Dokumentationsunterlage zur Regel

KTA 2101.2

Brandschutz in Kernkraftwerken

Teil 2: Brandschutz an baulichen Anlagen

Bild 1: Kabelabschottung mit geradem
Trassenverlauf

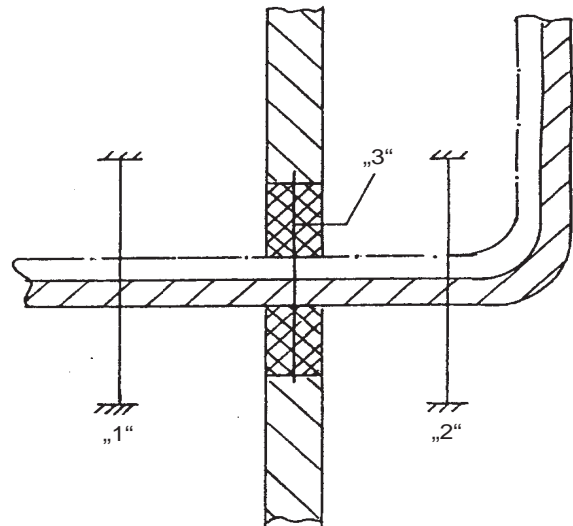
Zu Abschnitt 9 „Kabeltrassen, Kabeltragekonstruktionen einschließlich Befestigungselemente im Bereich von Kabelabschottungen“

Die Ausführungen von Kabelabschottungen können durch nachfolgende Prinzipskizzen erläutert werden:

Halterungsabstand entsprechend
Halterung 2 vor Abknickstelle anordnen oder
der Zulassung

Halterung 1 gegen Brand auslegen oder Schottarmierung 3
